Dodatek č. 2
ke Smlouvě o zhotovení stavby, ID smlouvy 21554117,
ze dne 16. 1. 2023

Změnový list číslo 2	
Identifikace akce	
Název akce:	Výstavba Multifunkční sportovní a kulturní haly v Brně
Číslo akce SMVS:	-
Objednatel:	I. Statutární město Brno II. ARENA BRNO, a. s. III. Brněnské komunikace a.s. IV. Teplárny Brno, a.s.
Zastoupen:	Objednatelem
Zhotovitel:	HOCHTIEF CZ a.s., Plzeňská 16/3217, 150 00 Praha 5
TDI:	-
Projektant:	Projektová dokumentace 1 - Arch.Design, s.r.o. a A PLUS a.s. Projektová dokumentace 2 - PK OSSENDORF s.r.o.
Předmět změnového listu	
Zemní práce pro část díla Výkop hlavního stavebního objektu - jáma	
Část díla dotčená změnovým listem	
Výkopy a zemní práce	
Popis změny, popis technického řešení	
Původní řešení dle smluvní (tendrové) dokumentace :	
V IG průzkumech, které byly k dispozici pro nacenění zakázky je uvedeno, že se jedná o navážku bez přítomnosti jiných odpadů (navážka, hlína štěrkovitá, tuhá, červenohnědá, valouny 2-6 cm, polopracované až ostrohranné).

MSKP, Multifunkční hala Brno - Změnové listy

Fotodokumentace k oznámení o změně
Část díla: Bourání základů, beton, ŽB – BKOM

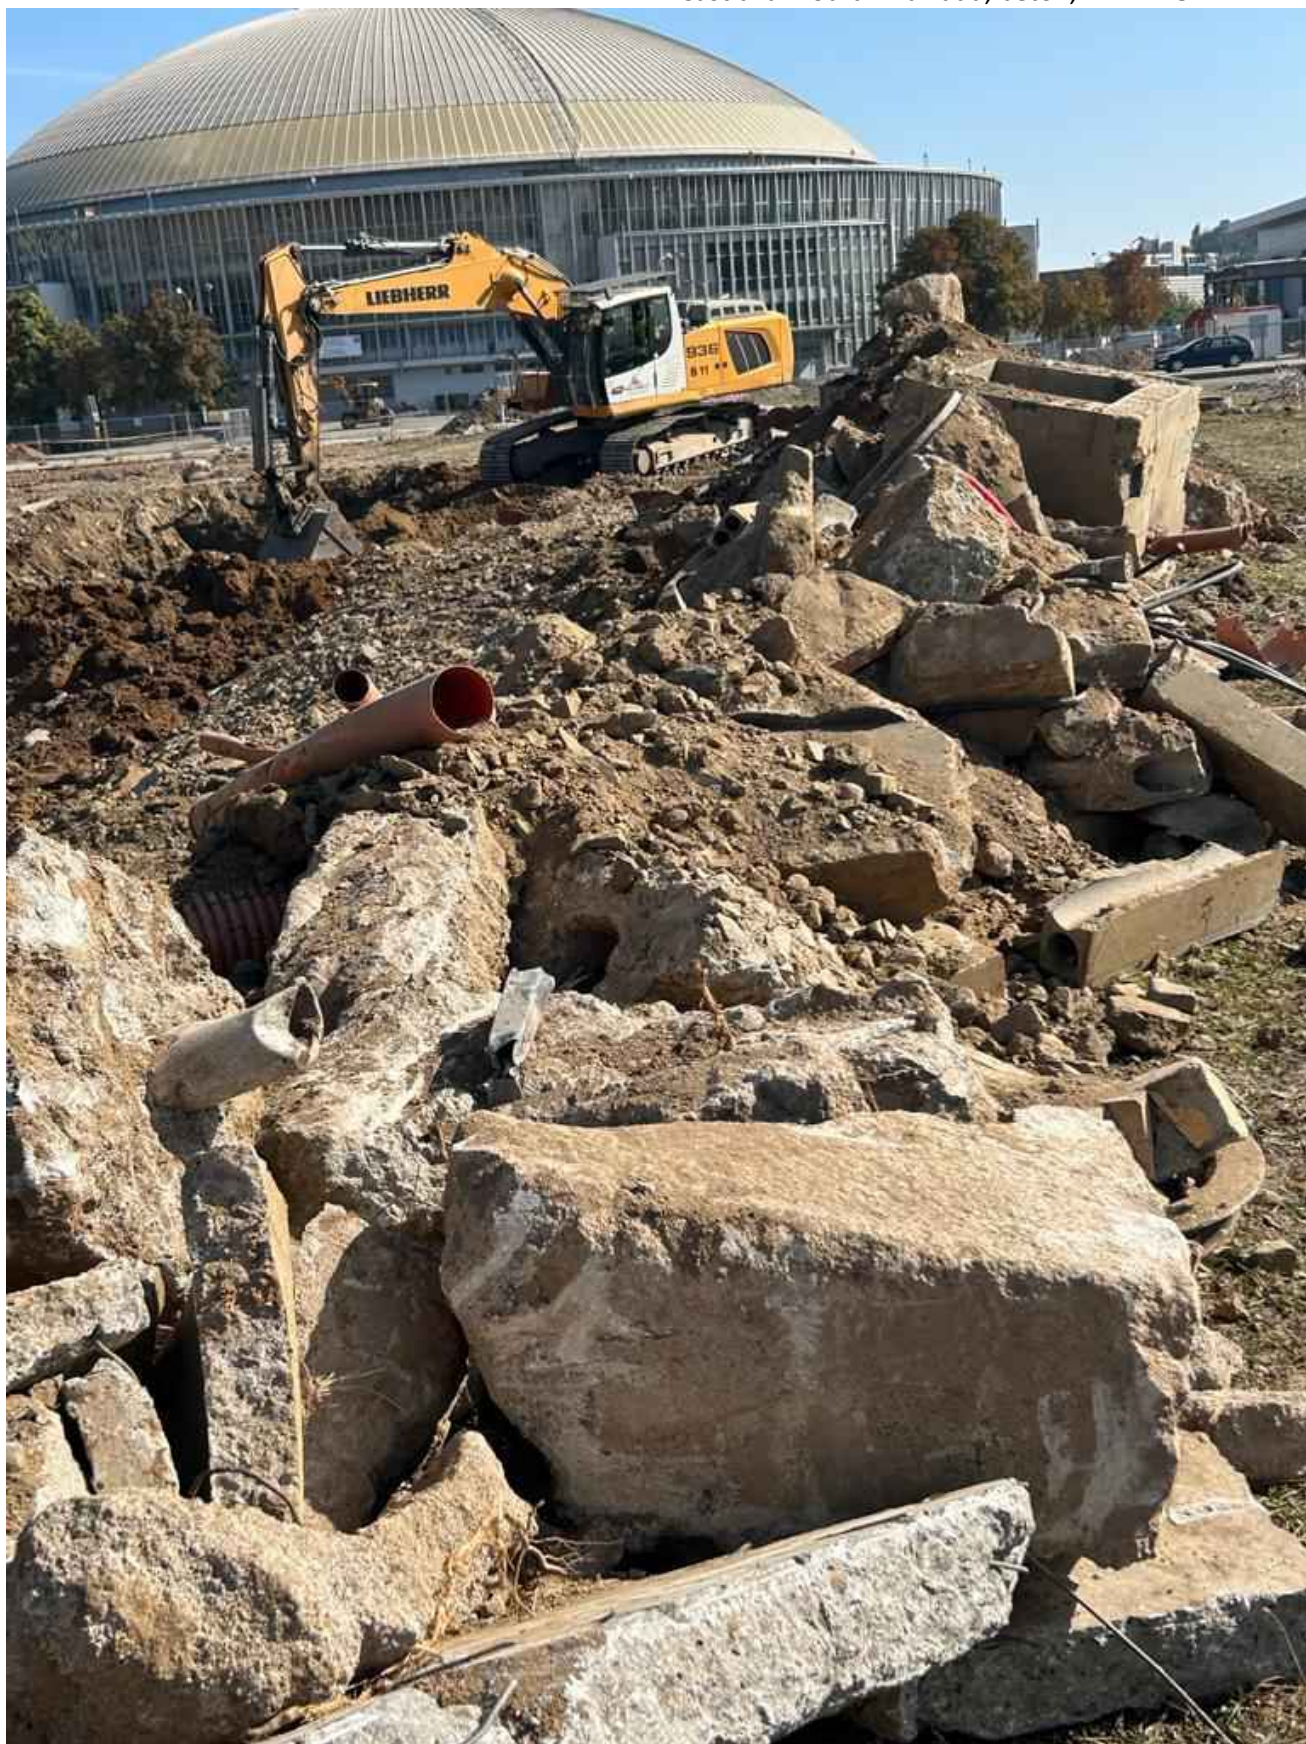
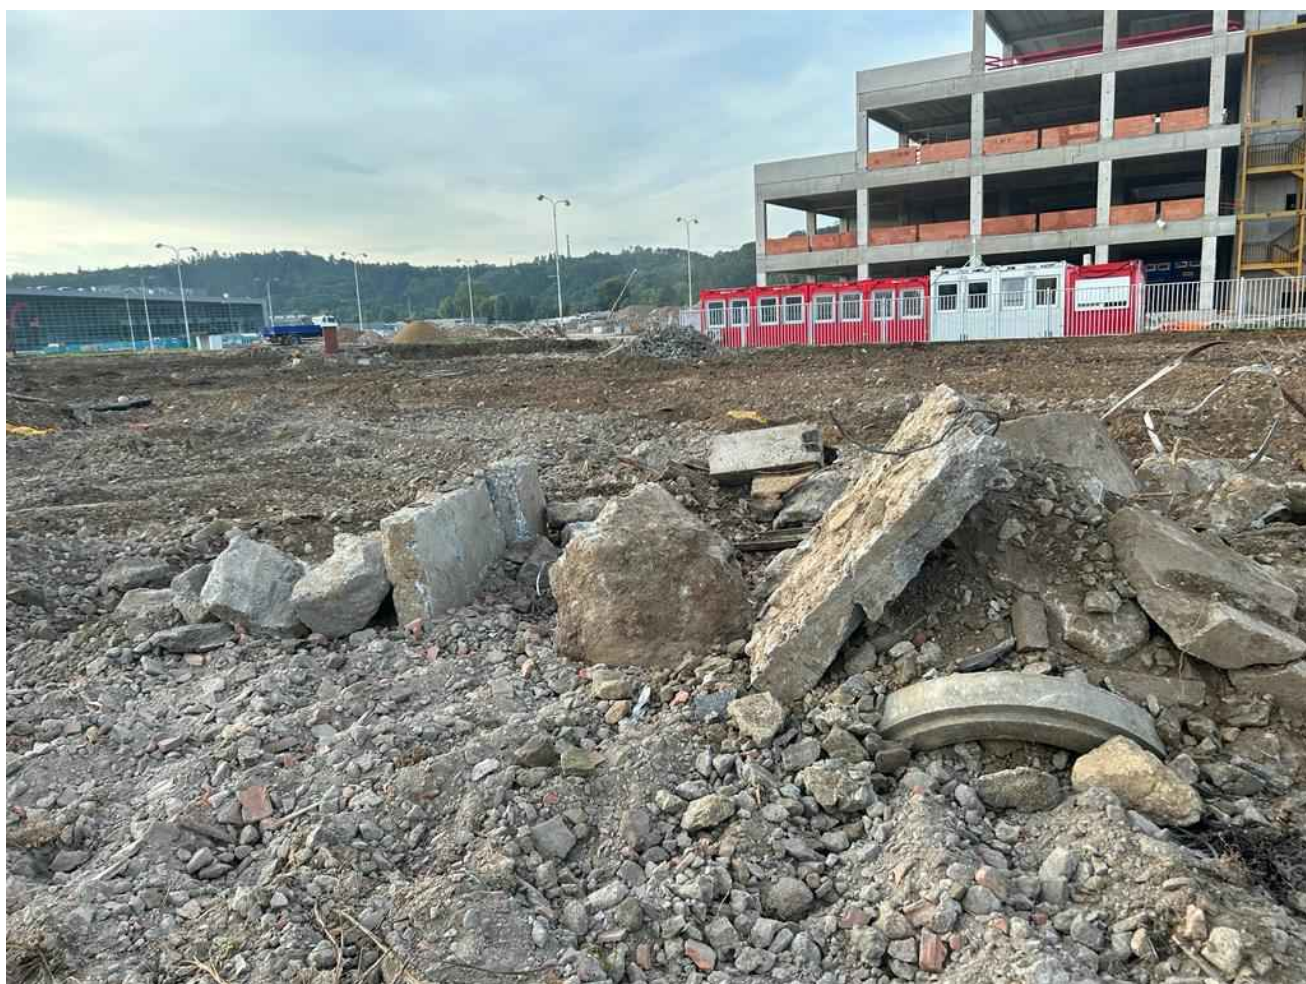
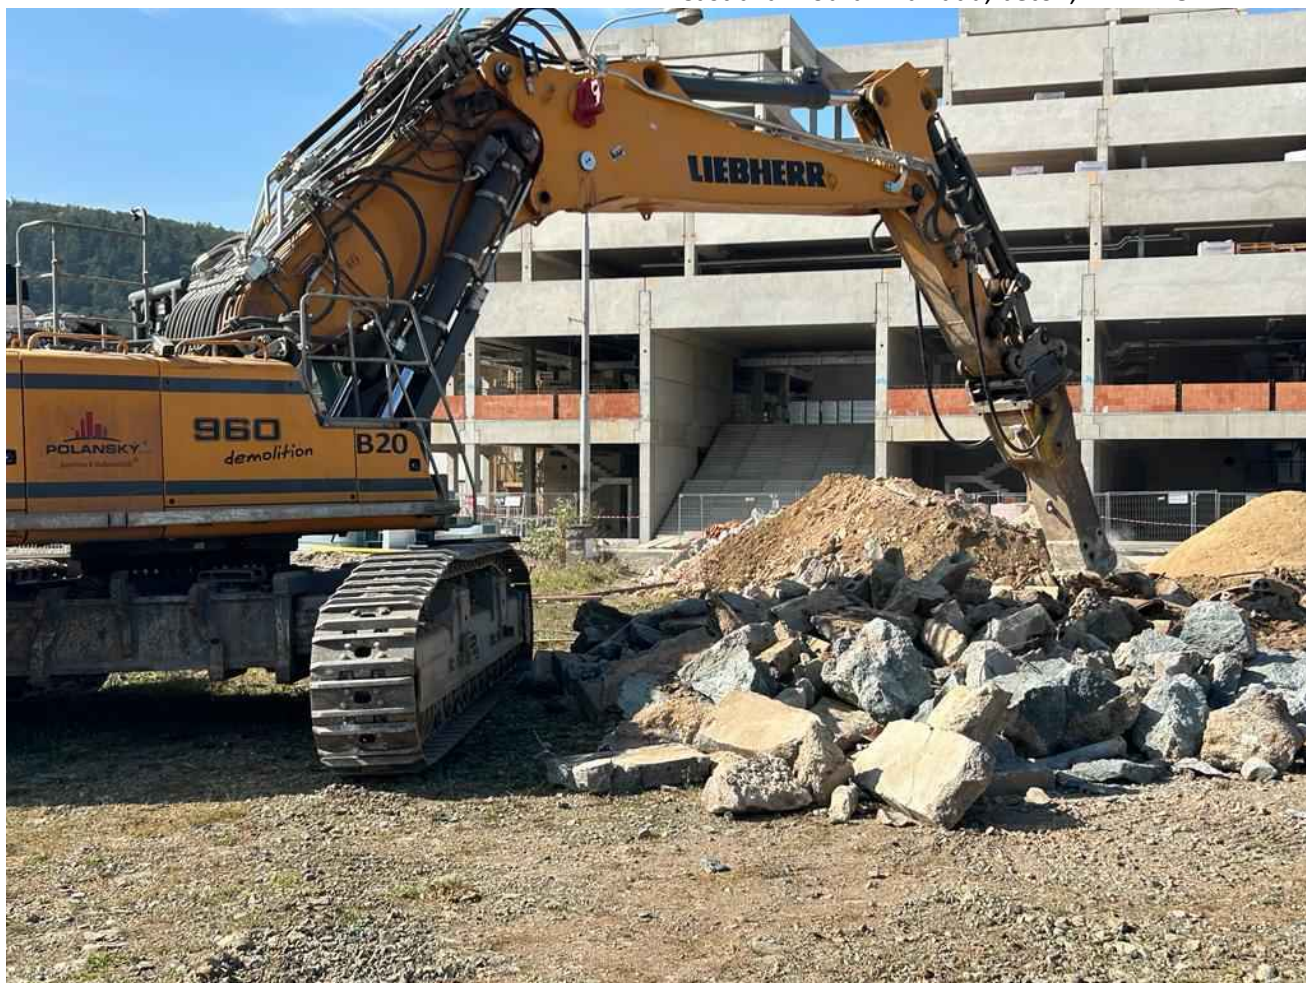
Nové řešení :		
Pod vrstvou směsné suti řešenou v rámci změny č. 3 došlo při realizaci ke zjištění výskytu starých konstrukcí, jejichž maximální objem je odhadnut na 2000 m3 (skutečné množství bude doloženo vážními listky). Nalezené konstrukce nebyly podle provedeného IG průzkumu odhaleny. Jedná se o betonové a železobetonové konstrukce a základy z přechozích staveb areálu BVV. S ohledem na množství odpadu je nutné betonové konstrukce vybourat. Následně bude tento materiál uložen na skládku podle typu odpadu odpovídajícímu zatřídění podle zákona o odpadech a související vyhlášky, pravděpodobně se jedná o odpad s kódem 17 01 01.		
Zdůvodnění změny :		
Pod navezenou vrstvou (směs zemina suť apod., řešena v změně č. 3) bylo nalezeno velké množství betonu, ŽB základů v předpokládaném rozsahu 2000 m3. Pro další pokračování stavebních prací je nutné nalezené betonové konstrukce vybourat. Jedná se o maximální předpokládané množství. Skutečné množství bude doloženo vážními listky. Změna vznikla zjištěním skutečnosti při realizaci díla. Tento výskyt nebyl v IG průzkumech provedených při projekčních pracích zjištěn a nemohl být tedy předvídan, proto je zařazena dle § 222 odst. 6 ZZVZ .

V průběhu 10. měsíce při odtěžování terénu z objektů, a to v převážné většině z objektu SO 103 (něco málo v objektech SO 105 a 101), bylo nalezeno větší množství betonů, betonových- železobetonových základů a panelů, které bylo odbourat, přemístit, rozbít.
Odhadované množství 2000m³.
Nalezeny asfaltové vrstvy-asfaltové kry v odhadovaném množství:
100m³
